## ヒューマンエラーに関する点検実施後のもんじゅ改善状況の確認 (現場点検フォロー)の結果について

平成 28 年 9 月にもんじゅにて発生した火災・ヒューマンエラー事象に対し、同年 10 月に安全・核セキュリティ統括部によるもんじゅ緊急現場安全点検が行われ、その後のフォローとして平成 28 年 12 月 19 日～21 日の日程で、現場点検フォローチームによる改善状況の確認(現場点検フォロー)が実施された。

# 現場制御盤室(A-512室) 1次系ナトリウム漏えい検出設備制御盤

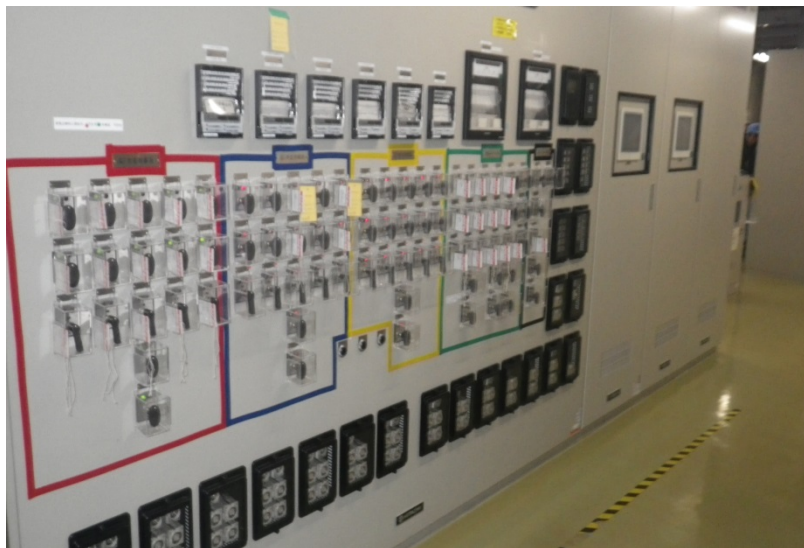
- ① 「1次ナトリウムオーバーフロー系サンプリングポンプの誤起動」について(対策の詳細は別紙1を参照)
  - a. CSカバーの取外し・実操作のタイミング等について、ルール化を検討すること。  
⇒ 運転員に対する基本動作教育として「CSカバー取外しによる操作対象箇所の確認」について追加・実施する。(別紙1(1))
  - b. 系統の識別については、境界線の設置ではなく、範囲を示す方が良い。  
⇒ 一つの盤に複数の系統・ループが混在している場合は、異なる色で対象を囲い、系統範囲が容易に識別できるようにする。(別紙1(4))
- ② 「国への伝送データの欠測」について(対策の詳細は別紙2を参照)

- (1) (a) 運転員の基本動作の形骸化を防止するため、1 回/年の頻度で運転員の基本動作（指差呼称、3way コミュニケーション、CS カバー取外しによる操作対象箇所の確認）に関する机上教育を実施する。また、実技訓練として、運転員の年間教育計画に従い行われているシミュレータファミリー訓練、現場実技訓練を通して、基本動作が確実に行われている事について、自己評価、管理職による評価を行い、問題点があればその都度是正する（課内マニュアルに反映）。
- (b) 作業時の運転操作の体制強化として、現場制御盤における操作と同時に（互いに連絡を取り合いながら、連続して、）対象機器の弁操作を必要とする操作については、現場制御盤 2 名及び弁操作者 1 名の体制により現場制御盤でのダブルチェックを実施する。（課内マニュアルに反映）。
- (2) 異常が発生した場合には、直ちに当直長、中央指揮者に連絡を行う事を再教育し、作業前ミーティングを行う際は、操作、作業中の異常、誤操作等が発生した場合は、速やかに連絡、報告する事を徹底する。
- (3) 所内で発生した HE に関する教育を行った際、課員への意識の定着度、理解度をアンケートにより確認する。また、定期的（半期）にアンケートで教育の有効性を評価し改善する（課内マニュアルに反映）。
- (4) 1 つの盤に異なる系統・ループの操作 CS が混在している現場制御盤を精査し、系統を識別する境界線を異なる色に変更するとともに、系統の範囲を示す（添付資料 - 1）。

システム画面トップページ表示

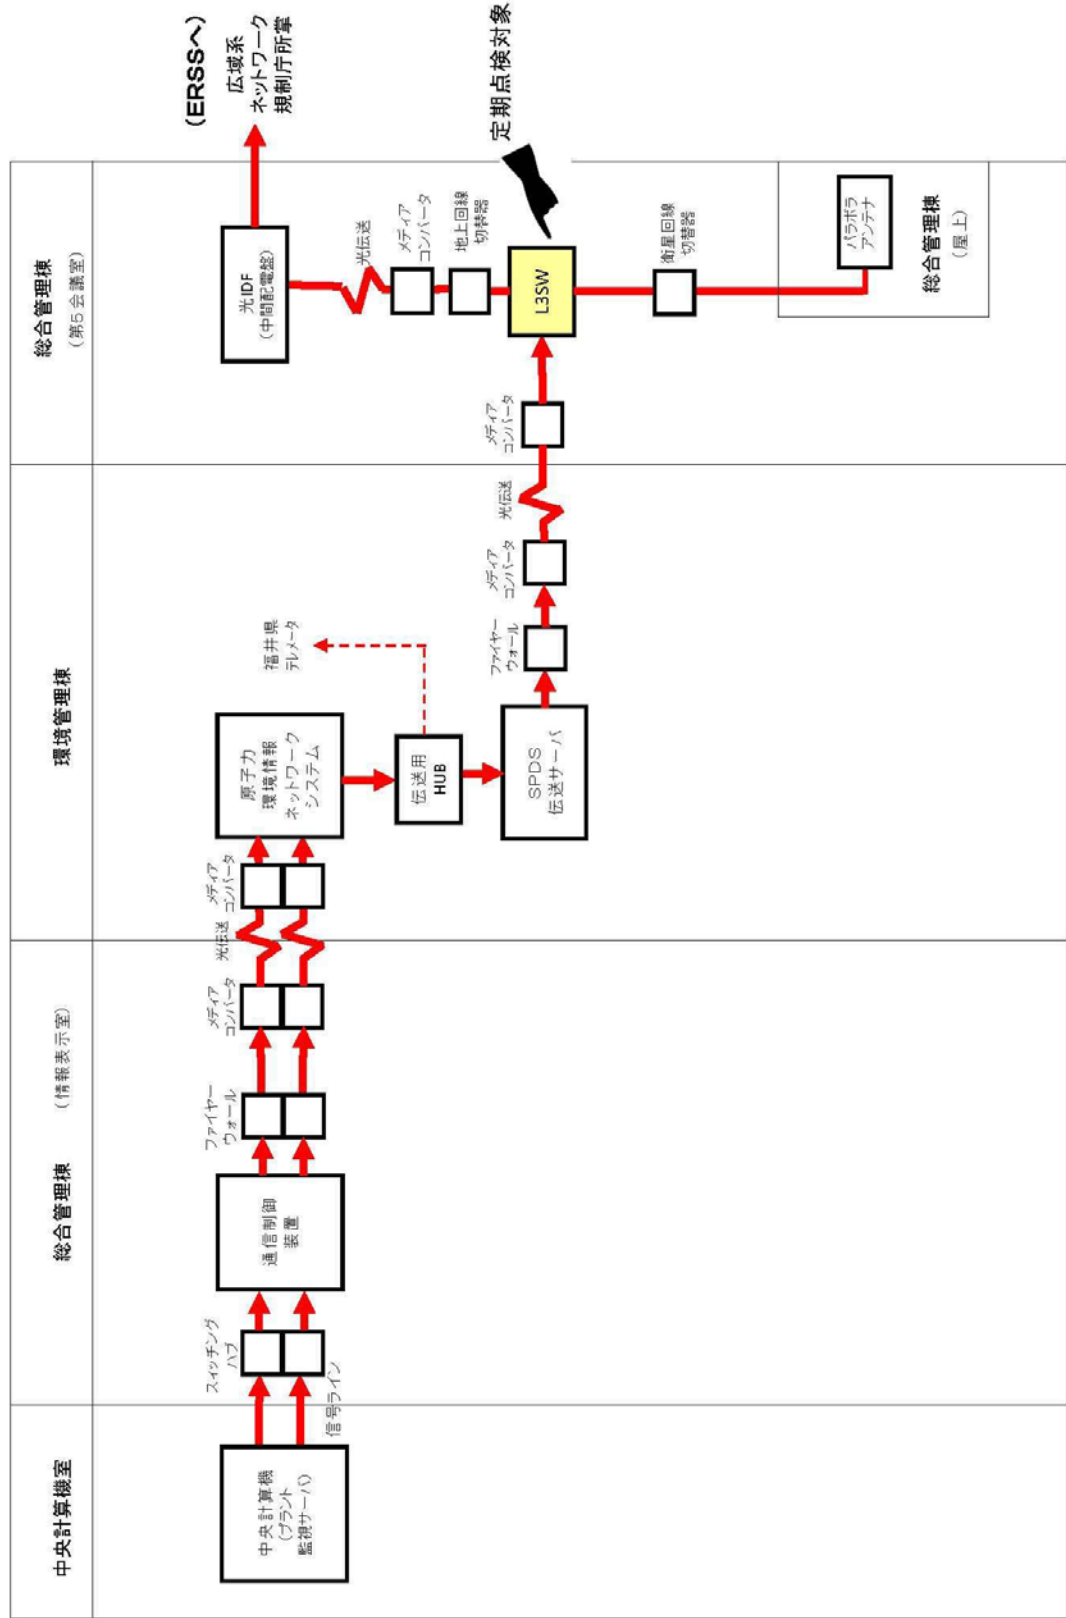
- a. 機構側から請負業者に対して、留意点が明確に指示されていなかった。  
⇒ 作業担当者は、計算機操作担当者に対して設定・解除作業時に、設定内容に間違いが無い事を確認・報告するよう指示する。(別紙2 (1) d.)
- b. これまでの作業経験・ノウハウのマニュアル化を検討すること。  
⇒ 今回の対策内容を「福井県への不信頼設定要領」及び「ERSS 伝送データ停止操作要領書」(課内マニュアル)に追加・反映させる。(別紙2 (1) h.)
- c. 伝送システムの操作画面を、「国」「自治体」向けが明確になるよう修正すること。  
⇒ システム画面のトップページ表示を、現状の「平常時」・「緊急時」から「福井県」・「国」へと変更する。(別紙2 (1) g.)
- d. 作業依頼を行った本部側部署と依頼を受けたもんじゅ側部署のコミュニケーションが不足。  
⇒ システム停止作業時は、本部作業担当部署からもんじゅ側のデータ伝送運用管理担当課に連絡を行うよう規定を改正する。(別紙2 (2) i.)

- a. 作業担当者は、伝送データの不信頼処理の設定・解除作業の依頼時に、不信頼処理項目の連絡及び確認を徹底する。
- b. 作業担当者及び計算機操作担当者は、伝送データの不信頼処理の設定・解除作業前に、国及び県への伝送停止計画書の両方を TBM にて事前確認する。
- c. 伝送停止計画書が国用か県用なのか不明確であることから、国用と県用が明確にわかるように伝送停止計画書（様式）を変更した。
- d. 作業担当者は、計算機操作担当者に対して伝送データの不信頼処理の設定・解除作業時に、設定内容に間違いが無い事を確認・報告するよう指示する。
- e. 伝送データの不信頼処理の設定・解除作業時に、作業担当者から計算機操作担当者に対し、設定内容に間違いが無い事を確認・報告するよう指示するとともに、計算機操作担当者は不信頼処理を設定する際、伝送停止計画書を確認しながら指差呼称にて計画と設定・解除内容が同一であることを確認し、間違いが無い事を確認した後、伝送停止計画書にチェックを入れる。
- f. 上記内容を「福井県への不信頼設定要領」及び「ERSS 伝送データ停止操作要領書」（課内マニュアル）に追加・反映させ、課内教育にて課員への周知・徹底した。
- g. システム画面のトップページ表示を、現状の「平常時」・「緊急時」から「福井県」・「国」へと変更する。（添付資料-2-2 参照）

統合原子力防災ネットワークシステム(常時データ伝送システム機器)概要図

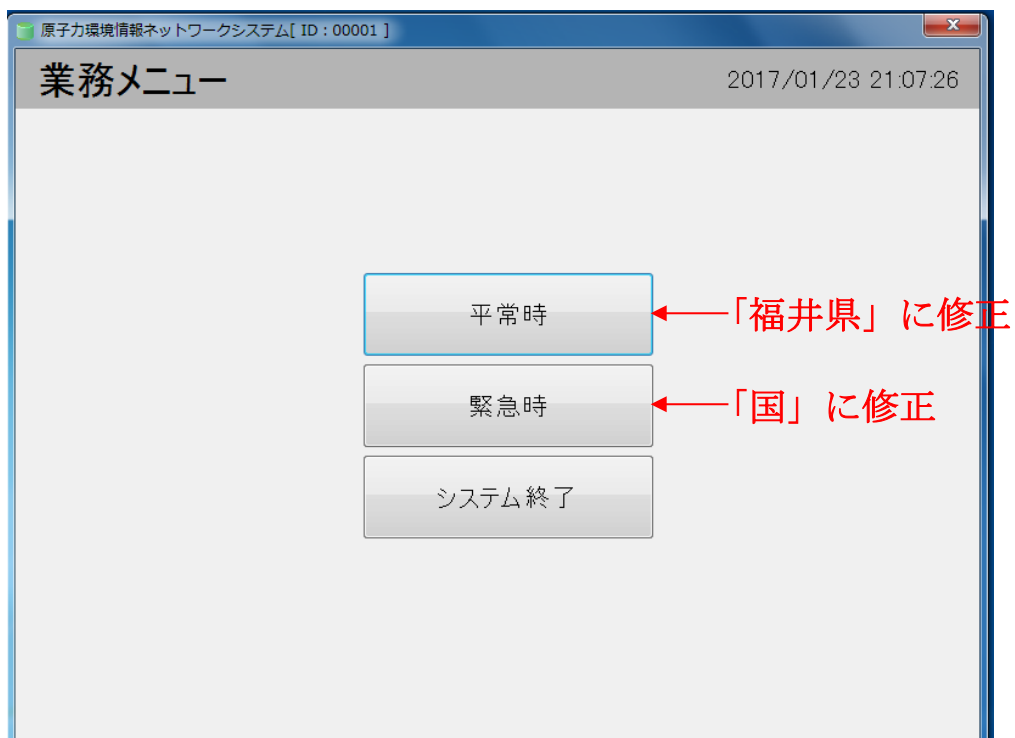
また同日、総合管理棟地下 1 階設置の統合原子力防災ネットワークシステムの L3 スイッチを定期点検（ファームウェアのバージョンアップを含む）した際、定期点検作業担当部署（本部）とデータ伝送運用管理担当課（もんじゅ）との間で、定期点検作業によりデータ伝送が停止することが共有されていなかった（添付資料-2-1）。このため、計画的な伝送停止又は不信頼処理がされていなかったため、10 時 22 分～10 時 26 分（計：5 分間）、国へのデータ伝送が「欠測」となった。また、当該欠測について、原子力規制庁に対して、11:06 に報告した。

- i. 「ERSS への運転データ伝送運用要領」では、システム全体停止を伴う作業の場合、データ伝送運用管理担当課はもんじゅの作業担当部署からは、計画的保守作業のためシステム全体を停止する連絡を受けることを定めているが、本部の作業担当部署からは連絡を受けることになっていなかったため、同要領を改正する。
- j. データ伝送運用管理担当課は、i. で改正した要領を本部の作業担当部署へ通知するとともに、関係者への周知を依頼する。
- k. データ伝送運用管理担当課は、次の事項を作業担当部署に対して依頼する。
- ・ データ伝送停止又はそのリスクを伴う作業を行う場合、作業時に使用する点検計画書にデータ伝送停止又はそのリスク対応の記載
  - ・ 国へのデータ伝送に影響を及ぼす可能性がある作業が発生した場合、点検月の前月(中旬)までに点検計画日をデータ伝送運用管理担当課への連絡
- l. データ伝送運用管理担当課は、統合原子力防災ネットワーク点検等作業管理マニュアル(仮称)(課内マニュアル)を新規に制定し、データ伝送停止リスクを考慮した作業管理方法を定める。また、点検等作業を行う場合の確認チェックシートを設け、データ伝送に影響のある事項(作業管理上の注意事項、トラブル発生時の対応等)のチェック、確認できるようにする。
